東許第19012号  
令和元年12月10日

核燃料物質の加工施設の変更に関する設計及び工事の方法について  
の認可申請書の一部補正について

平成31年3月26日付け東許第19005号をもって申請し、令和元年5月27日付け東許第19006号及び令和元年10月24日付け東許第19008号をもって一部補正しました核燃料物質の加工施設の変更に関する設計及び工事の方法についての認可申請書を、別紙のとおり一部補正いたします。

新規制基準に基づいた核燃料物質の加工の事業の変更許可（平成 29 年 12 月 20 日付け原規規発第 1712201 号にて許可）に係る加工施設の変更として、下記に示す設備・機器の設計及び工事の方法について申請する。

図へ-1 燃料棒保管棚 No. 1, No. 2 の工事フロー (1 / 2)

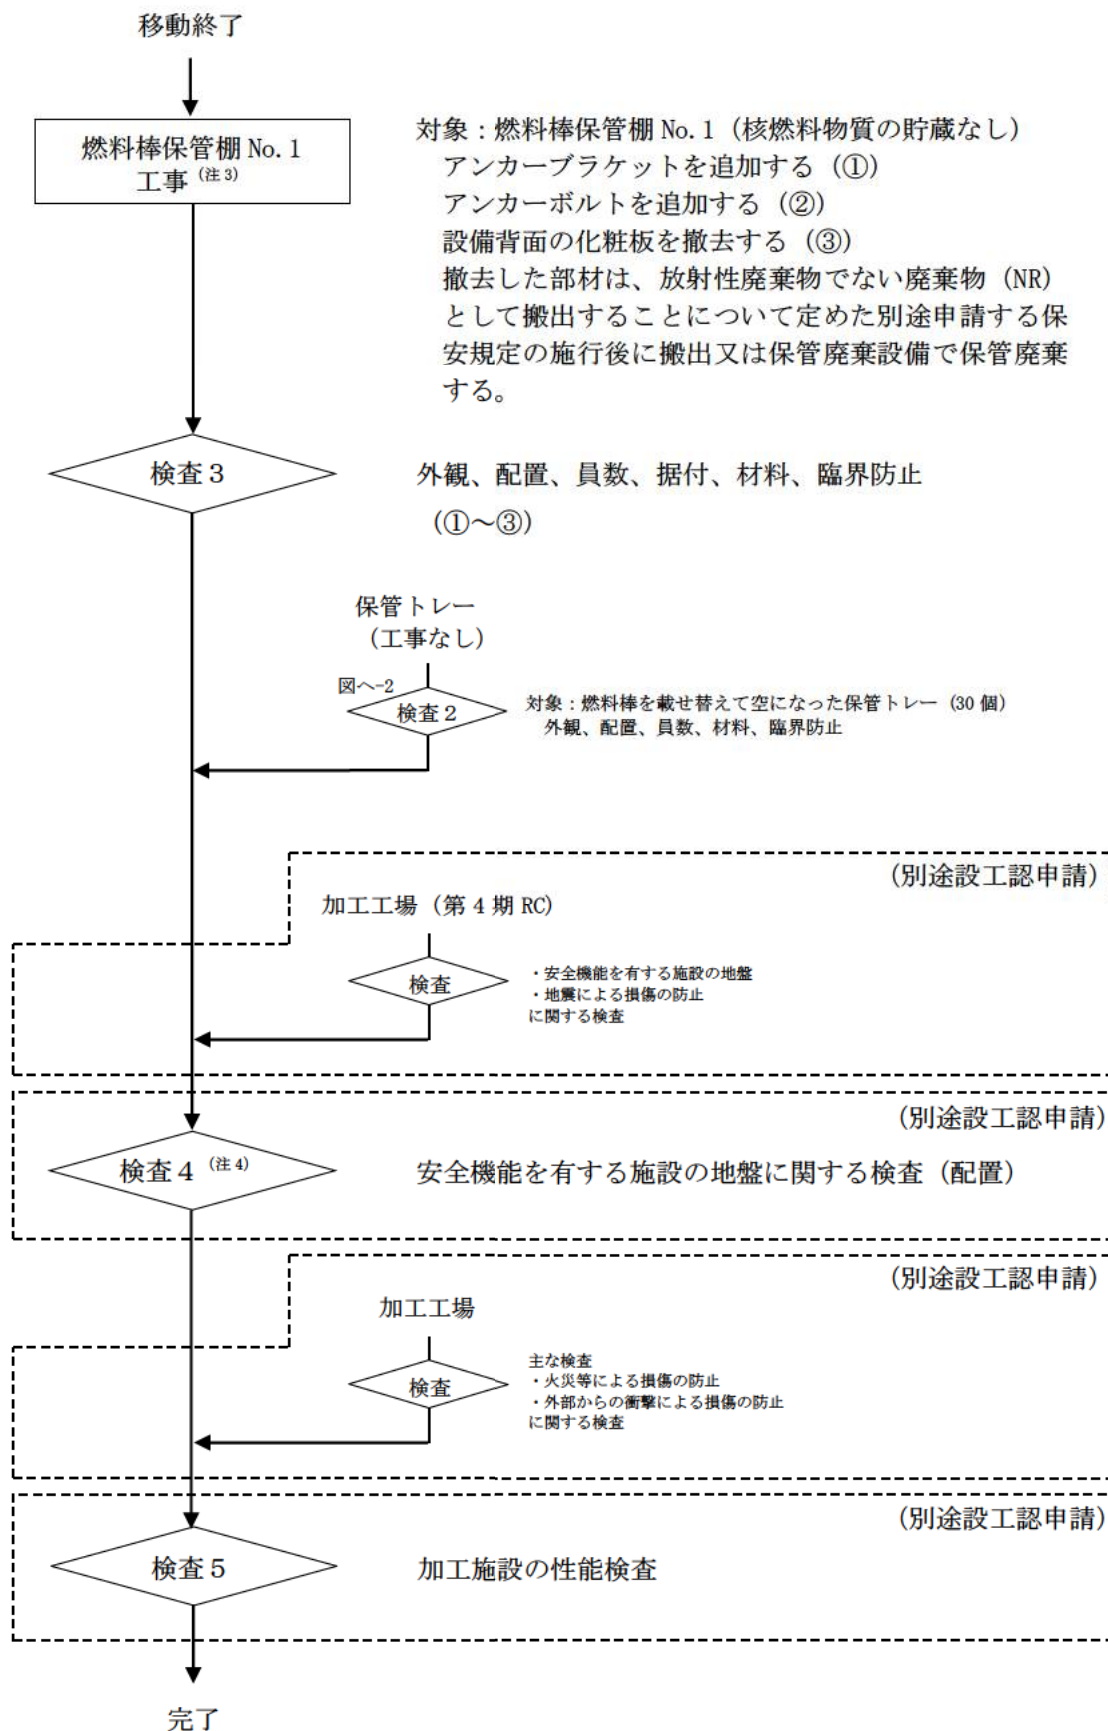
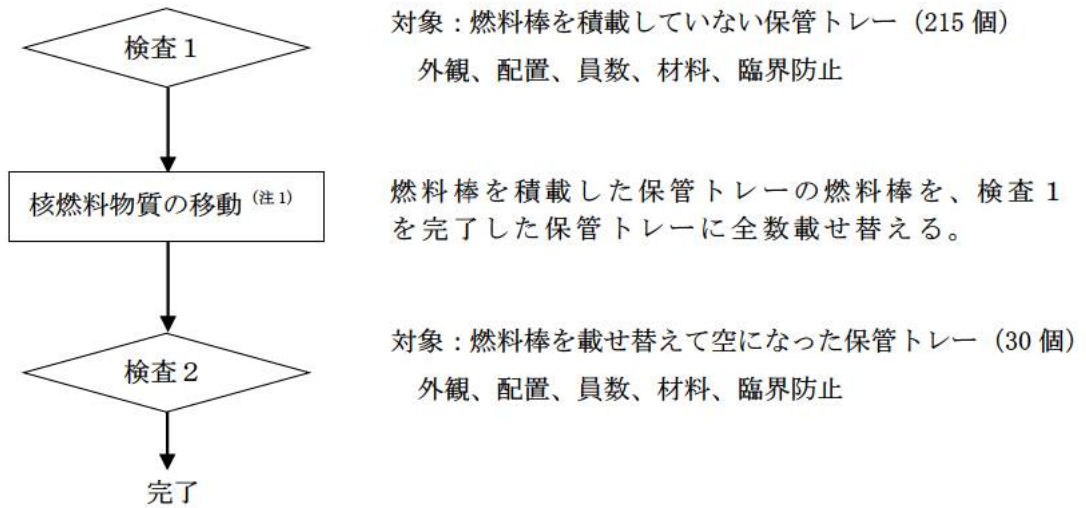
- (注1) 燃料棒保管棚 No. 1, No. 2 については、燃料棒を貯蔵していない状態で新規制基準対応工事を実施する。燃料棒保管棚 No. 1, No. 2 のうち、燃料棒保管棚 No. 1 には燃料棒が貯蔵されていることから、燃料棒が貯蔵されていない燃料棒保管棚 No. 2 に対して先行して工事を実施する。

- (注2) 燃料棒保管棚 No. 1 の工事に当たり、現在貯蔵している燃料棒を、先行して適合確認を完了した燃料棒保管棚 No. 2 に移動しようとする場合、燃料棒を積載した保管トレーの移動のために燃料棒運搬台車（ラックマスター）及び測定作業台 No. 1（以下「燃料棒運搬台車等」という。）を使用する必要がある。しかし、燃料棒運搬台車等を設置している加工工場 組立室は床を含む大規模な建物工事が必要であり、燃料棒運搬台車等は第9次設工認において床補強を含む適合確認を実施する計画である。このため、新規制基準対応工事期間中に核燃料物質の貯蔵を継続する貯蔵設備については先行して適合確認を実施する方針であることを踏まえ、燃料棒運搬台車等を使用して燃料棒の移動を行う。

- ここで、使用する燃料棒運搬台車等については、新規制基準への法令改正より前に設工認認可を受け使用前検査に合格した既認可設備であって、加工事業変更許可申請書に示す臨界防止、閉じ込めの機能に関して変更はなく、燃料棒の移動中も安全機能を維持することができる。燃料棒運搬台車等の使用に当たっては、保安規定に定める保全活動を通じた点検・保守管理を行う。また、燃料棒運搬台車等を使用した燃料棒の移動は、加工事業変更許可申請書に記載している燃料棒検査工程の加工の方法に従う作業手順で行う。これは新規制基準への法令改正より前から燃料棒運搬台車等を使用して行っていた作業手順と同じである。
